PROYECTO DE ACTIVIDAD DE UNA PLANTA DE PRODUCCIÓN DE GAS RENOVABLE Y FERTILIZANTES MEDIANTE EL TRATAMIENTO DE RESIDUOS ORGÁNICOS Y RESIDUOS VEGETALES EN EL T.M. DE ALMANSA (ALBACETE)

ANEXO DE SUBSANACIONES

SITUACIÓN: Parcelas 48 y 10049 del Polígono 518
Partida "La Montabalna"
T.M. DE ALMANSA (ALBACETE)

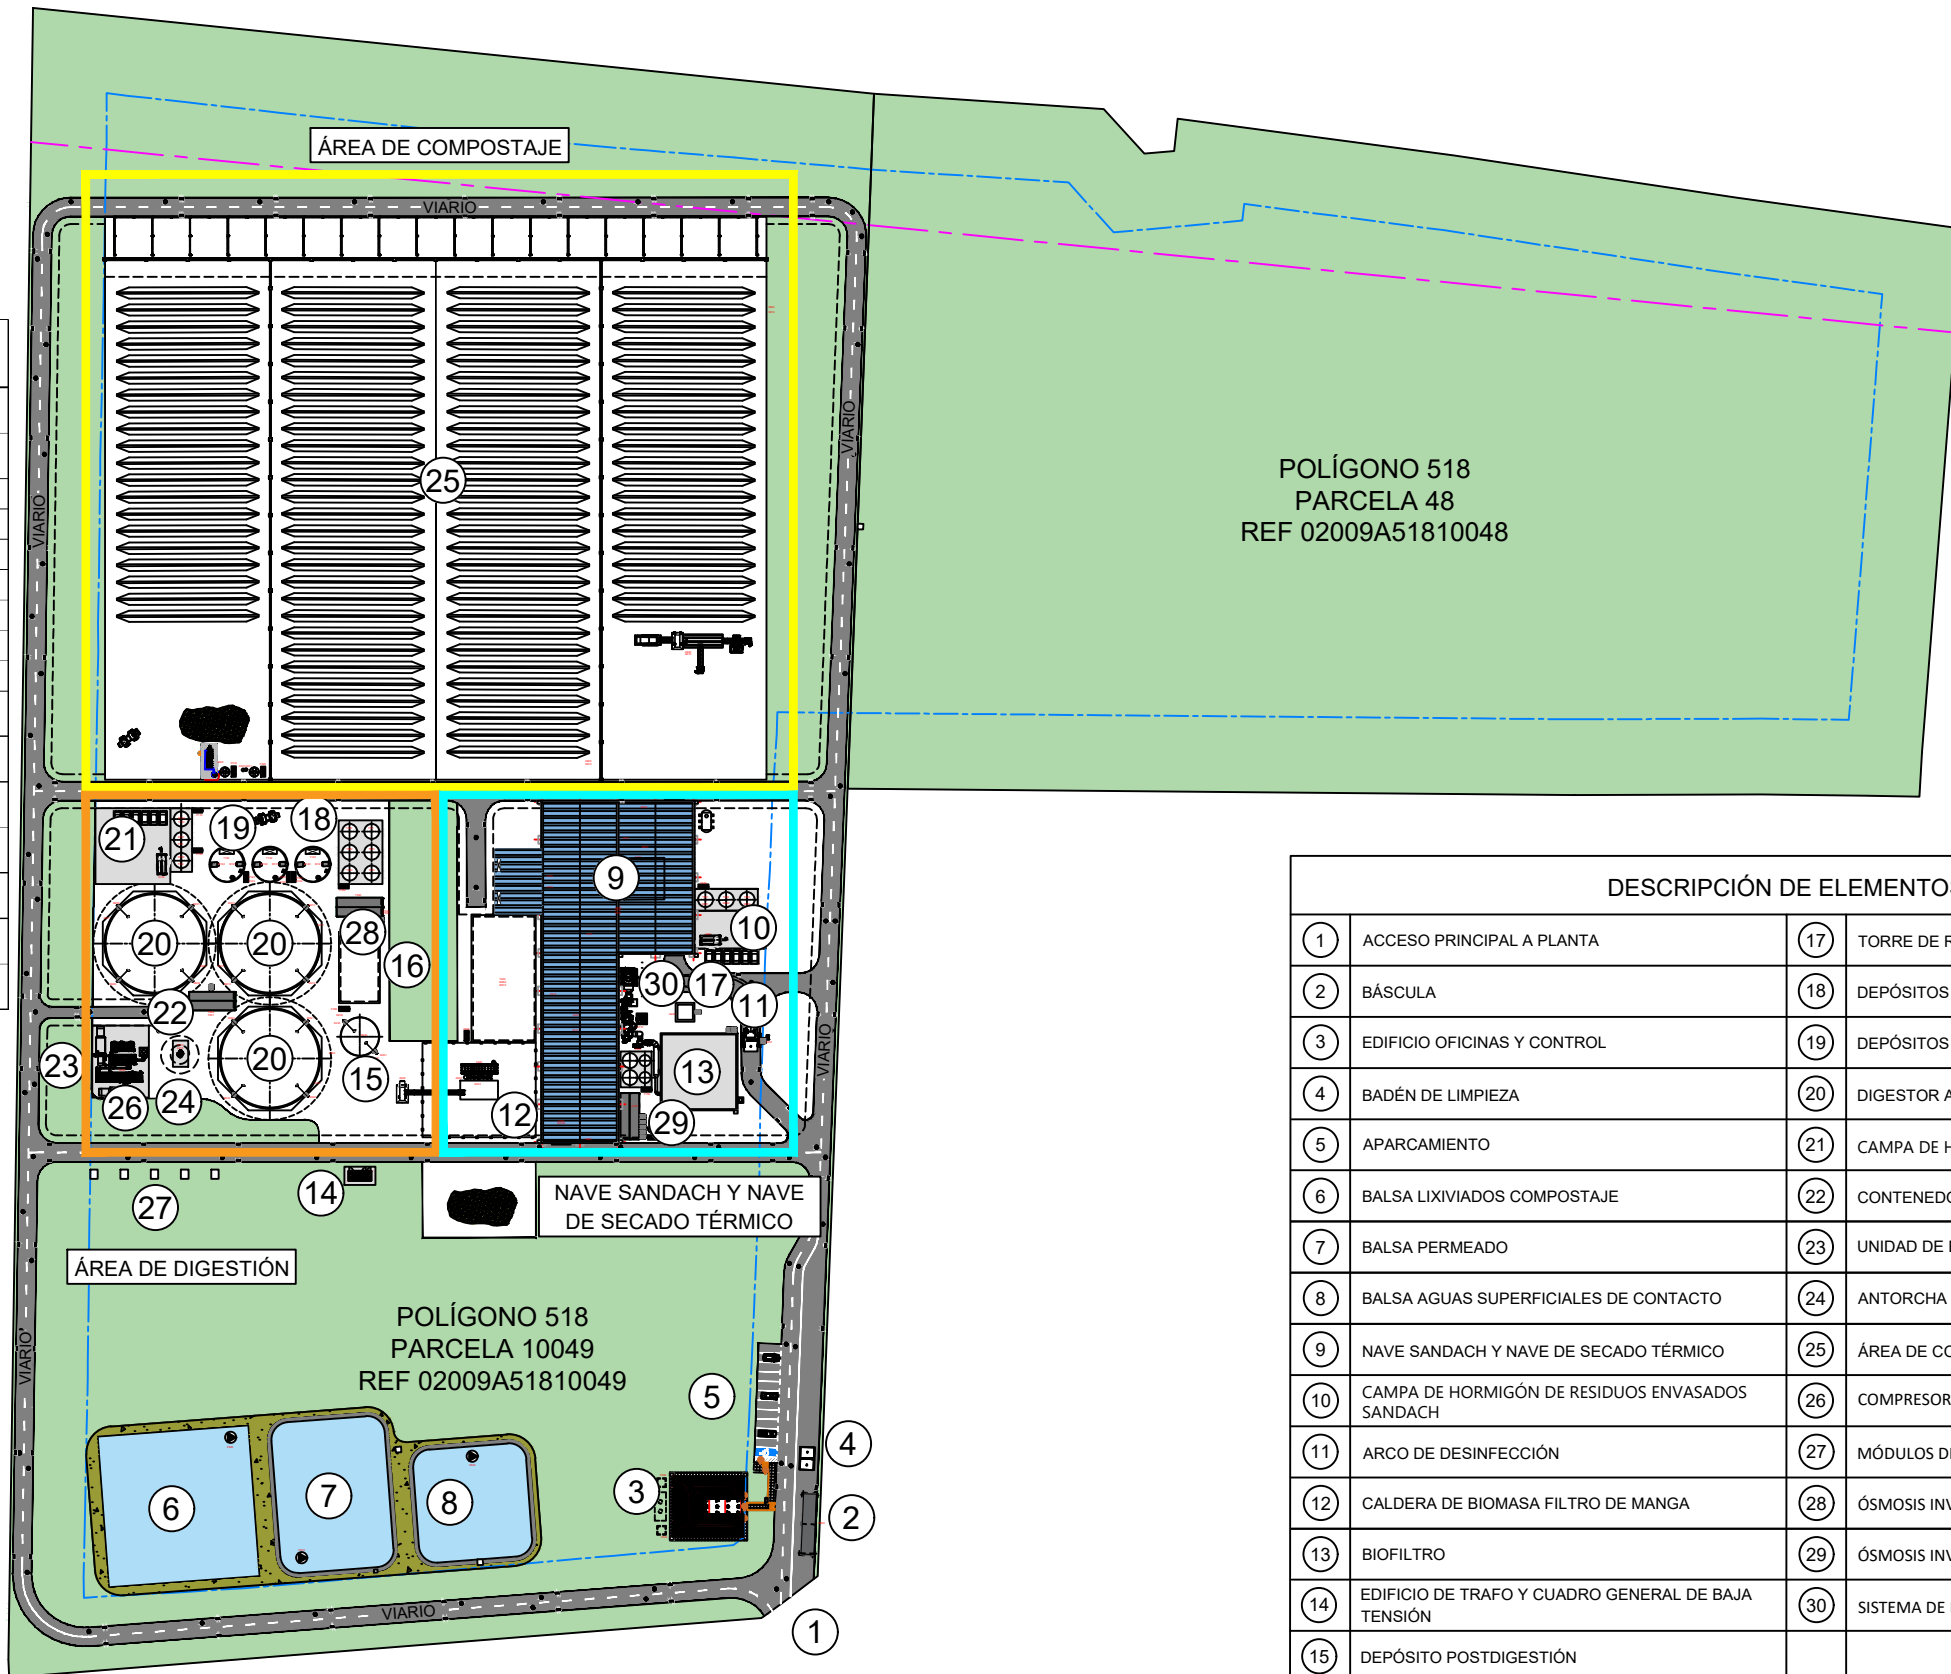
- El 14 de abril de 2023, se aprobó por Pleno una ocupación de 57.280'85 m² (40,41%), una edificabilidad total de 48.342,80 m² (0,34 m³/m²) y una altura máxima de 15 metros. No obstante, teniendo en cuenta las superficies reflejadas en los títulos de propiedad aportados. los porcentajes aprobados no cuadran con la superficie total computando ambas parcelas, por lo que deberán aclarar dicho extremo.

En relación con los porcentajes de ocupación de las parcelas afectas a la solicitud formulada, y teniendo en cuenta la superficie anteriormente adoptada para las dos parcelas que forman parte de la solicitud formulada, el nuevo cuadro de superficies y ocupación que se obtiene es el siguiente:

ITEM	ÁREA DE LA PLANTA	SUPERFICIE (m2)	RATIO (%)
1	PARCELA 10049	95.030,00	100,00
1.1	ZONAS CONSTRUIDAS	57.280,85	60,27
1.2	ZONAS VERDES	37.749,15	39,73
2	PARCELA 48	48.320,00	100,00
2.1	ZONAS CONSTRUIDAS	0,00	0,00
2.2	ZONAS VERDES	48.320,00	100,00
3	TOTAL PARCELAS	143.350,00	100,00
3.1	ZONAS CONSTRUIDAS	57.280,85	39,96
3.2	ZONAS VERDES	86.069,15	60,04

No obstante, en cuanto al porcentaje de superficie ocupado se pasa del 40,41% al 39,96% al considerar la superficie recogida en los títulos de propiedad aportados.

Asimismo, en cuanto a la edificabilidad se pasa de 0,34 m³/m² a 0,337 m³/m².

Como se puede observar, tanto el porcentaje de ocupación como la edificabilidad disminuyen con respecto a lo aprobado en el Pleno del Ayuntamiento celebrado en fecha 14 de abril de 2023, por lo que al no superarse los valores allí aprobados se considera que, contemplando las superficies recogidas en los títulos de propiedad aportados, la solicitud formulada continuaría siendo correcta.

Se adjunta nuevo plano 3.1 (Hoja 1 de 4) en el que se refleja asimismo la nueva tabla de superficies modificada al aplicar el criterio anterior.

DESCRIPCIÓN DE ELEMENTOS	
	ZONAS VERDES
	ITINERARIO ACCESIBLE
	COTA RELATIVA DE PLATAFORMA

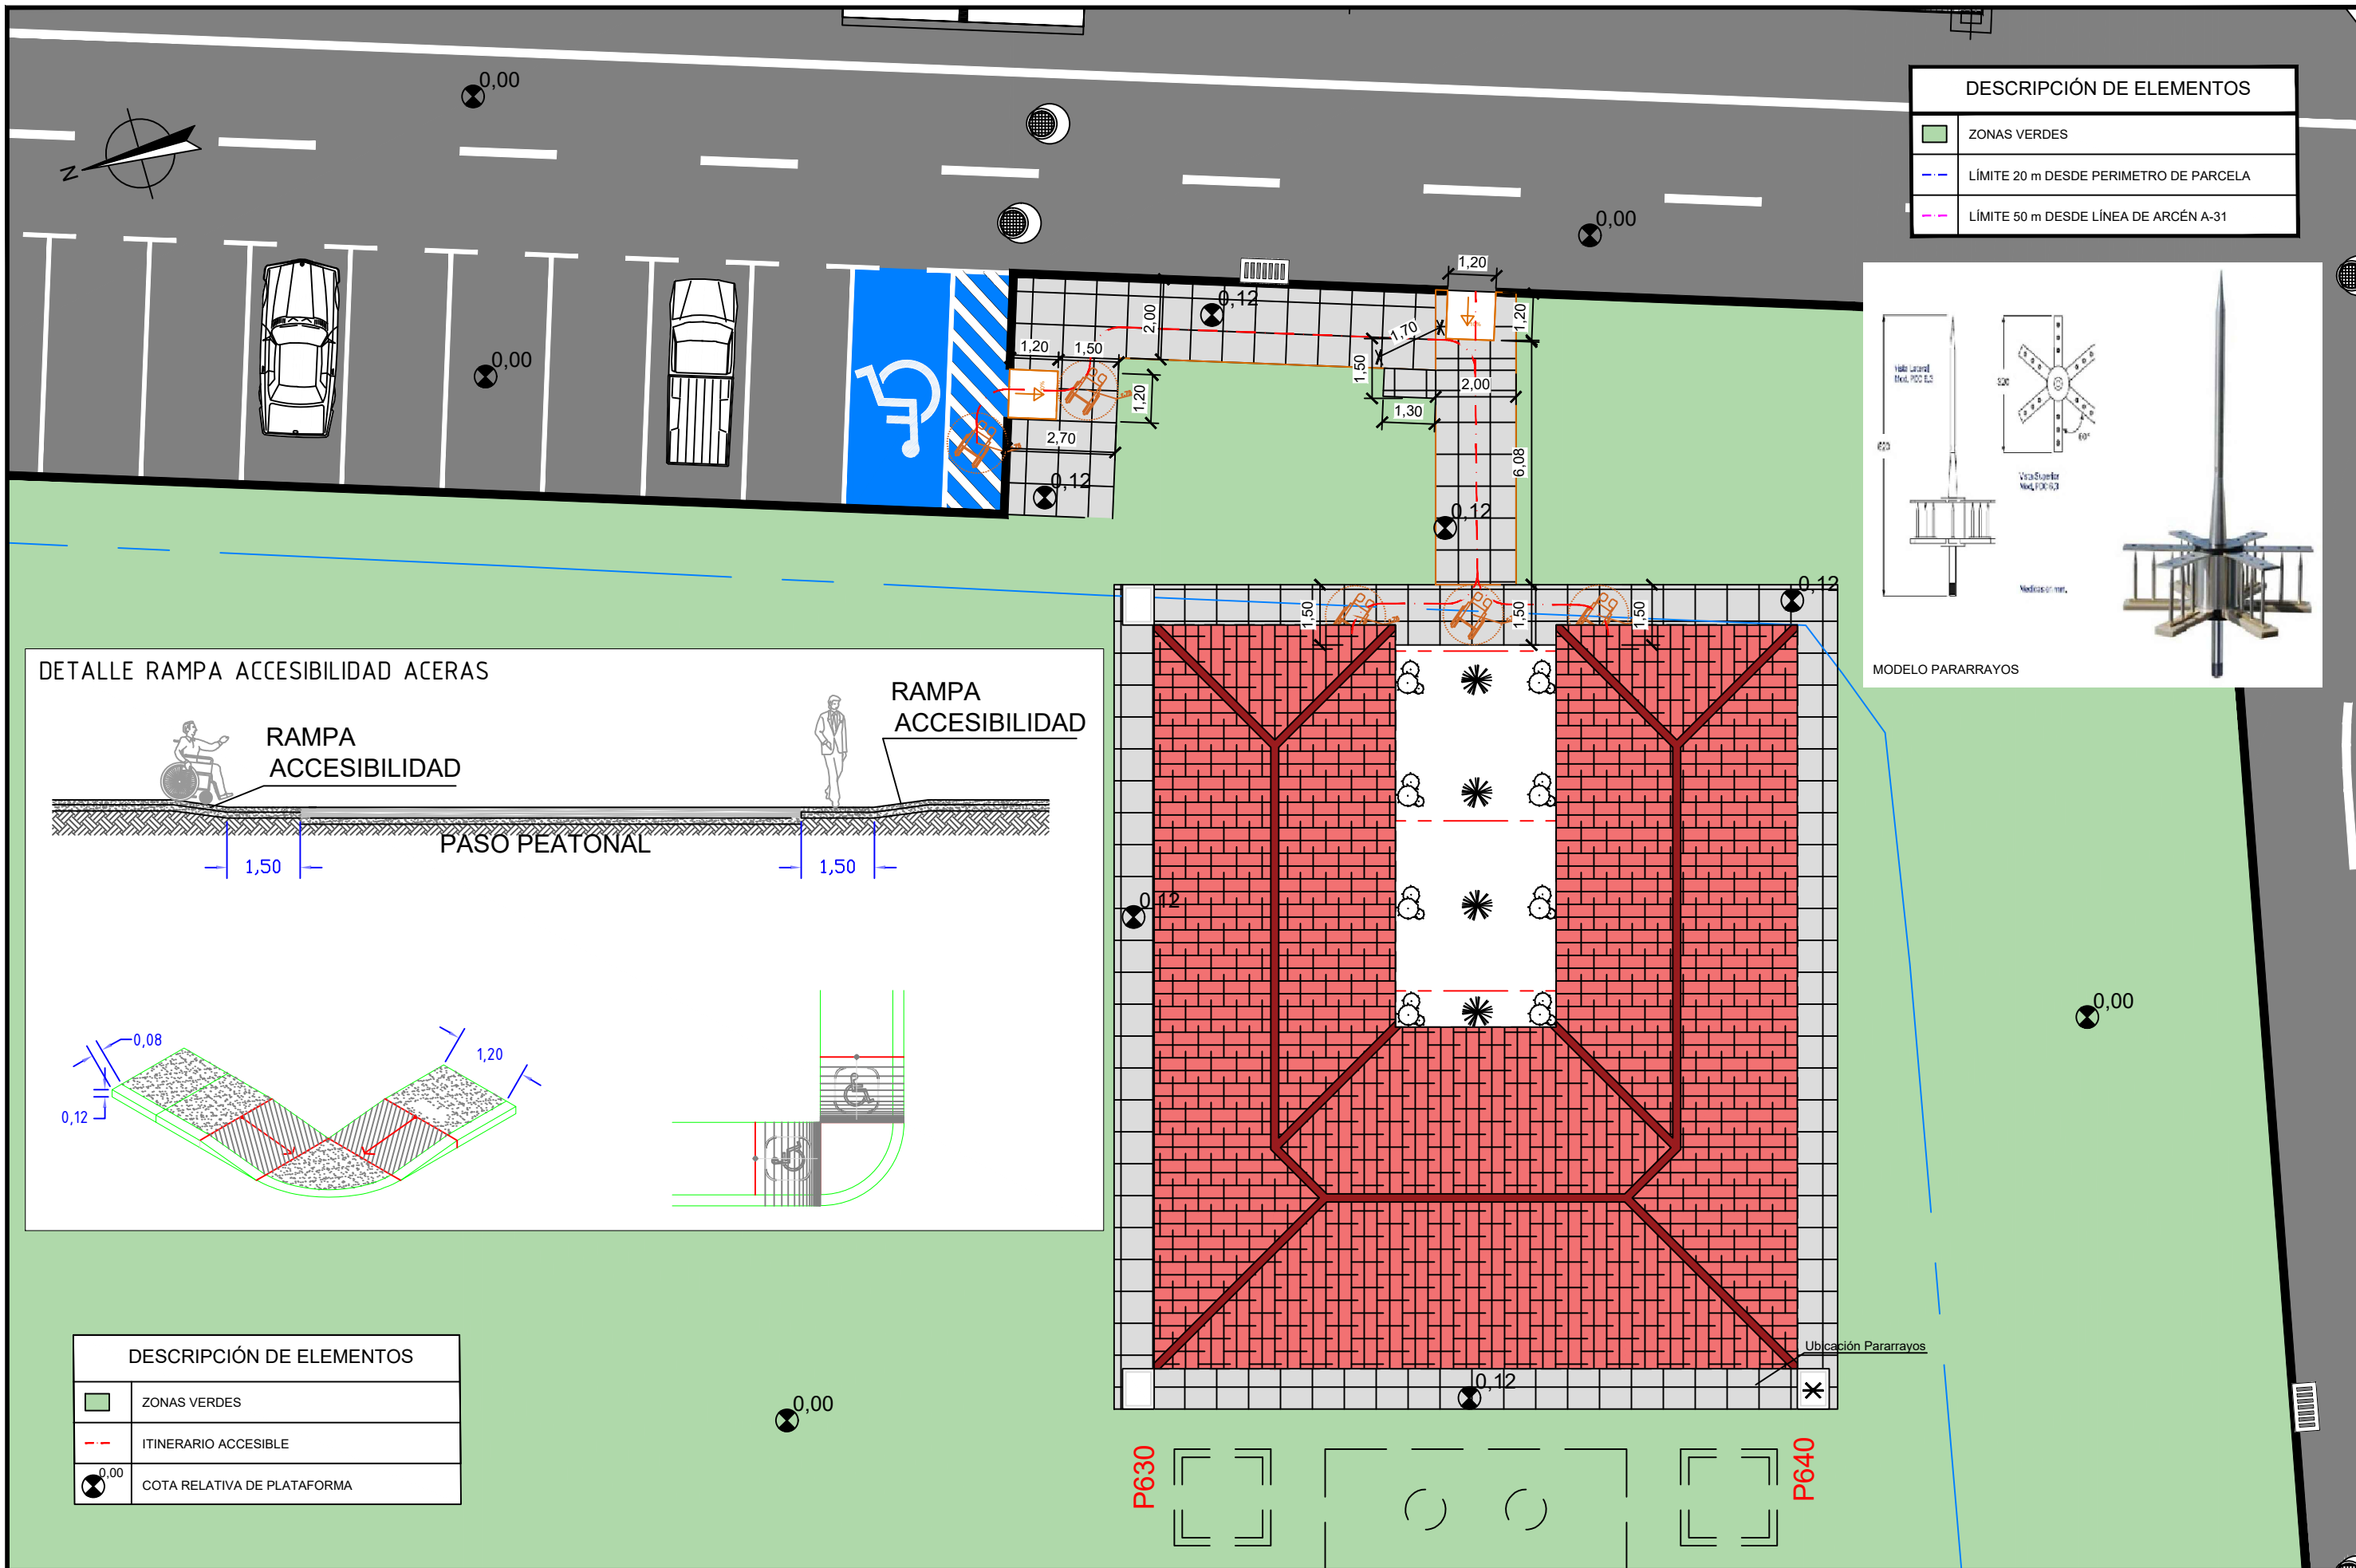
- Las superficies reflejadas en proyecto deben coincidir con las reflejadas en los títulos de propiedad
- Se debe aportar documentación gráfica del cumplimiento del DB-SUA del CTE.

- Se ha grafiado la presencia de rampas para salvar los bordillos de la acera perimetral al edificio de control, formando parte de un itinerario accesible el cual parte de la zona de aparcamiento (concretamente de la plaza de aparcamiento para personas con movilidad reducida prevista) y llega hasta las dos entradas previstas para dicho edificio, habiéndose respetado para dichas rampas una pendiente máxima del 10% al tener un desarrollo inferior a los 3 m, todo ello en cumplimiento de lo recogido en el DB-SUA 1.
- Se grafía la altura mínima libre de las zonas de circulación, siendo ésta superior a 2.20 m exigida por el DB-SUA 2, no existiendo cornisas ni otros elementos a altura inferior a la misma.

Asimismo, se ha grafiado la altura libre de los umbrales de las puertas, siendo ésta no inferior a 2 m, tal y como exige el DB-SUA 2

- Se ha reflejado la presencia de la zona de aparcamiento de vehículos y la dotación de aceras para proporcionar un recorrido seguro a los peatones, todo ello en cumplimiento de lo recogido en el DB-SUA 7.
- Se ha reflejado en planos la existencia de un itinerario accesible, dotado de rampas para proporcionar acceso a personas con movilidad reducida, con las características anteriormente mencionadas.

Asimismo, se ha reflejado en planos la existencia de puertas de paso de, al menos, 0,80 m de anchura medida en el marco (se ha adoptado 0,90 m como anchura de paso) y 0,78 m de anchura reducida por el grosor de la hoja de la puerta (se ha adoptado una anchura de 0,79 m.)

Se ha reflejado en planos la existencia de vestíbulos con anchura mínima de 1,50 m libre de obstáculos así como al fondo de pasillos con una longitud superior a 10 m. Asimismo se ha reflejado que la anchura mínima de pasillos es de 1,20 m (se ha adoptado 1,50 m como anchura mínima de pasillos).

Se ha reflejado en planos la existencia de una dotación de 1 plaza de aparcamiento accesible.

Se ha reflejado en planos la existencia de dos servicios higiénicos accesibles.
